MERKINĖS GATVĖS ATKARPOS REKONSTRAVIMO, AIKŠTELĖS IR LIETAUS NUOTEKŲ TINKLŲ STATYBOS ALYTAUS MIESTE, ALYTAUS M. SAV. PROJEKTO PROJEKTINIAI PASIŪLYMAI

IKI VIEŠO SUSIRINKIMO IR VIEŠO SUSIRINKIMO METU GAUTŲ KLAUSIMŲ/PASTABŲ/PASIŪLYMŲ ĮVERTINIMAS

1 lentelė. Pateikti telefonu, el. paštu bei viešo susirinkimo metu gauti klausimai/pastabos/pasiūlymai

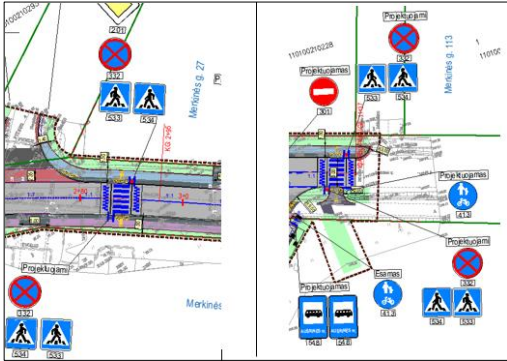
4.	Prašymas. Ryšium su Merkinės g. atkarpos rekonstrukcija, kurią jūs projektuojate ir kuri vyks ties mano žemės sklypu Nr. 107, prašyčiau atsižvelgti į mano sekančius pageidavimus, kurie kyla iš to, kad aš turiu leidimą ir artimiausiu metu statysiu suprojektuotą visuomeninio maitinimo pastatėlių-užkandinę. 1) Pageidaučiau, kad elektros oro linijos atrama 200/14 būtų panaikinta, o ant jos esanti mano apskaitos spinta būtų užmaitinta kabeliu, nuo atramos 200/13. Argumentai: „mano“ atrama paskutinė linijoje (atątampa galima perkelti prie atramos 200/13, pajungtas tik aš vienas vartotojas. Taip pat manau nėra	1) Projektiniuose sprendiniuose minimos atramos nenumatoma demontuoti. Ši atrama ir elektros linija priklauso AB „Energijos skirstymo operatorius“ (Toliau – ESO). Kadangi yra skirtingi savininkai Savivaldybė tvarko savo turtą, o ESO turėtų tvarkyti savo turtą tada, kada pagal tinkų būklę išskyla poreikis. Šiai dienai gyventojai turi teisę kreiptis į ESO dėl minėtos problemos. 2) 2021-04-08 saugaus eismo audito ataskaitos pastabų bei projektinių pasiūlymų aptarimo metu nuspręsta šioje stotelėje nenumatyti vietos perono įrengimui, o vietoje to numatyti vietą suoliukui, šiukšliadėžei bei laukimo vietą

<p>gerai, kad tiesiai po laidais metalinė tvora, o visa sklypo dalis besiribojanti su Merkinės g. turi komercinę paskirtį dokumentaliai – lankysis žmonės.</p> <p>2) Pageidautina, kad viešojo transporto stotelė visa būtų ties sklypu Nr. 105. Argumentai: kaimynui iš 105-o visiškai neturi reikšmės, o man užstos užkandinės langus, trukdys veiklai.</p> <p>3) Pageidautina, kad kelio bortai ties užkandine būtų sužeminti. Argumentai: manau tai būtų neabejotinas patogumas neįgaliems užkandinės lankytojams su vežimėliais, patogų būtų ir pėsčiųjų dviračių tako naudotojams.</p>	<p>neįgaliojo vežimėliui. Atsižvelgiant į tai, viešojo transporto stotelė neturėtų užstoti užkandinės.</p>  <p>3) Prašymas neatitinka galiojančių normatyvinių reikalavimų. Ties užkandine negalima įrengti nužemintų bordiūrų. Nužeminti gatvės bordiūrai rengiami tose vietose, kur pėstieji kerta važiuojamąją dalį, šiuo atveju ten, kur įrengiamos pėsčiųjų perėjos. Įrengus nužemintus bordiūrus šalia užkandinės susidarys klaidinantis įspūdis, kad šioje vietoje galima kirsti gatvę.</p>

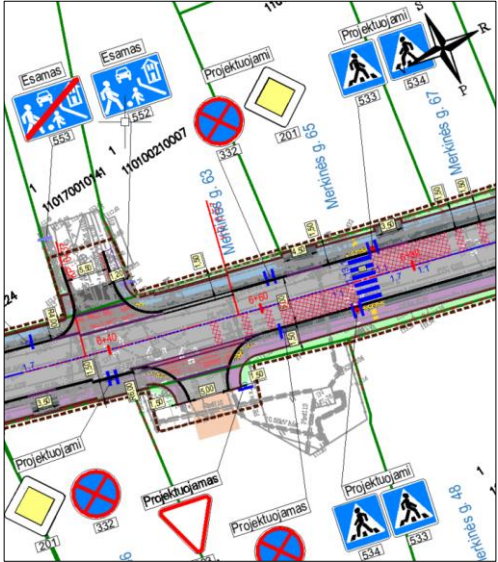
<p>5.</p>	  <p>Kadangi daugiau kaip dvidešimt metų stebiu eismo dalyvių judėjimą Merkinės gatvėje ties aikšte ir sklypu Nr. 107 ir įvertinant tai, kad dešimt metų vyko prekyba kioske, stovėjusiame toje pačioje vietoje, kur bus statoma</p>	<p>1) Siūlomas pėsčiųjų perėjų įrengimas neatitiktų galiojančių normatyvinių reikalavimų, kadangi pėsčiųjų perėjos būtų per arti viena kitos. Atsižvelgiant į tai, kad šalia aikštelės numatoma įrengti pėsčiųjų taką, tikėtina, kad pėsčiųjų ir dviratininkų srautas gatvės kirs leistinose vietose.</p> <p>2) 2021-04-21 d. vykusio Alytaus miesto savivaldybės administracijos saugaus eismo komisijos posėdžio metu nuspręsta įrengti iškiliausias pėsčiųjų perėjas ties PK 2+90 (šalia žemės sklypo adresu: Merkinės g. 27) bei ties PK 11+33 (šalia žemės sklypo adresu: Merkinės g. 107), o pėsčiųjų perėjos ties PK 10+70 (šalia žemės sklypo adresu: Merkinės g. 72) atsisakyti.</p>

<p>užkandinė, t.y. 107 sklype, peršasi mintis apie dvi perėjas kurias pažymėjau aukščiau nuotraukoje iš viršaus ir greitį ribojančius kalnelius galbūt pažymėtose vietose. Argumentai:</p> <ol style="list-style-type: none"> 1) būtent čia šitose dviejose vietose žmonės kerta-pereidinėja gatves; 2) Perėjoms tinka net šviestuvų vietos: naujai pastatyto ir projektuojamo; 3) Dažnai automobiliai čia pralekia autostrados greičiais, gyventojai jau yra skundęsi miesto savivaldybei. <p>Tikiuosi mano pastebėjimai bus apsvarstyti ir įvertinti.</p>	
<p>R.K.</p>	<p>6. Norime paklausti, ar būtų galimybė įtraukti į šį projektą šviesolaidinio interneto įvedimą.</p>	<p>Remiantis Alytaus miesto savivaldybės administracijos patvirtinta projektinių pasiūlymų rengimo užduotimi bei pirkimo dokumentais projektu nėra numatoma įvesti šviesolaidinio interneto privatiems asmenims.</p>
<p>A.B.</p>	<p>7. Esu Merkinės g. 60B namo savininkas ir norėjau paklausti dėl keliuko, pažymėto paveikslėlyje, asfaltavimo. Ar nėra numatytas projekte? Kadangi gyvenamosios vietos adresas yra Merkinės gatvė. Anksčiau kelius tvarkančios įmonės, kuri pervažiuodavo greideriu per aplinkinius žvyrkelius, prašydavome, kad ir mūsų keliuką palygintų, tai atsakymas visada būdavo vienas - Merkinės gatvė visa asfaltuota, lyginti greideriu nereikia. Šiuo metu</p>	<p>Remiantis registrų centro duomenimis, Merkinės gatvė yra registruotas inžinerinis statinys, taip pat Merkinės gatvė turi suformuotą žemės sklypą. Nei į Merkinės gatvės suformuoto žemės sklypo, nei į šios gatvės suformuoto inžinerinio statinio ribas nepatenka Jūsų pažymėtas keliukas. Kadangi šis projektas rengiamas remiantis Alytaus miesto savivaldybės administracijos patvirtinta projektinių pasiūlymų rengimo užduotimi bei pirkimo dokumentais, šiuo projektu nėra numatoma įrengti asfalto dangos Jūsų minimame keliuke.</p>
